CONCEPTO TÉCNICO SOBRE NECESIDAD DE ESTUDIOS DETALLADOS DE AMENAZA Y RIESGO POR FENOMENOS DE REMOCIÓN EN MASA DENTRO DEL TRÁMITE DE LICENCIA URBANÍSTICA	Código:	GPR-FT-10
		Versión:	04
		Fecha de revisión:	21/06/2011

1.1 CONCEPTO TÉCNICO No. CT:	6294
1.2 ÁREA:	TÉCNICA Y DE GESTIÓN
1.3 COORDINACIÓN:	INVESTIGACIÓN Y DESARROLLO
1.4 REFERENCIA CRUZADA RADICADO FOPAE:	2011ER11094
1.5 RESPUESTA OFICIAL No.	RO-49857

2.1 SOLICITANTE:	CURADURIA URBANA No. 5
2.2 PROYECTO:	Carrera 18F No. 78-06 Sur
2.3 LOCALIDAD:	19. Ciudad Bolívar
2.4 UPZ:	68. El Tesoro
2.5 BARRIO O SECTOR CATASTRAL:	El Tesoro
2.6 DIRECCIÓN:	Carrera 18F No. 78 – 06 Sur
2.7 CHIP:	AAA0029ADJH
2.8 MANZANA CATASTRAL:	54
2.9 PREDIO CATASTRAL:	09
2.10 ÁREA (Ha):	0.0072(*)
2.11 FECHA DE VISITA:	Agosto 24 de 2011

Figura No. 1. Localización general del proyecto ubicado en la Carrera 18F No. 78-06 Sur, en el Plano Normativo de Amenaza por Remoción en Masa del POT (Decreto 190 de 2004), el cual se encuentra en amenaza MEDIA.

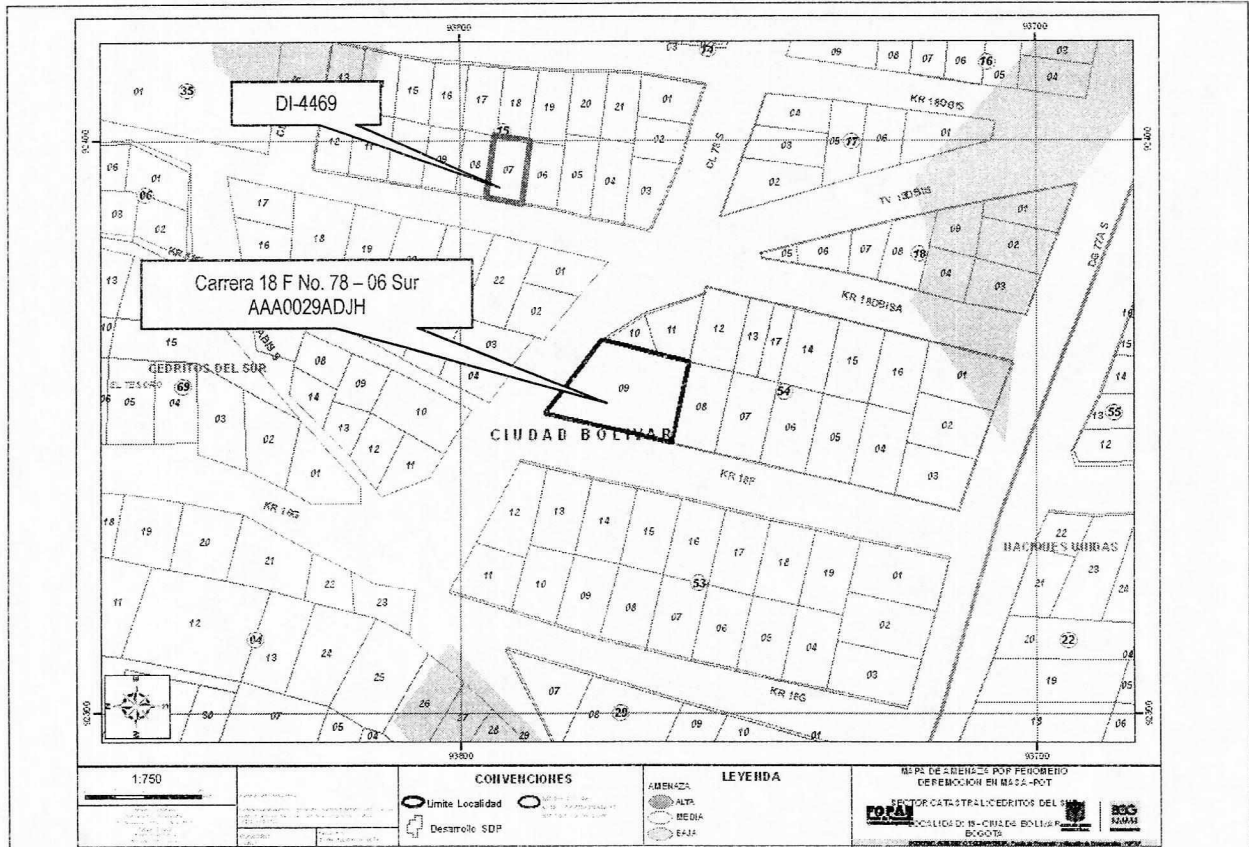
Conforme con el plano normativo de "Amenaza por Remoción en Masa" del Plan de Ordenamiento Territorial de Bogotá – POT, el sector donde se localiza el predio identificado con la nomenclatura Carrera 18F No. 78-06 Sur del barrio El Tesoro en la localidad de Ciudad Bolívar, se encuentra en una zona de AMENAZA MEDIA por procesos de remoción en masa (Figura No. 1).
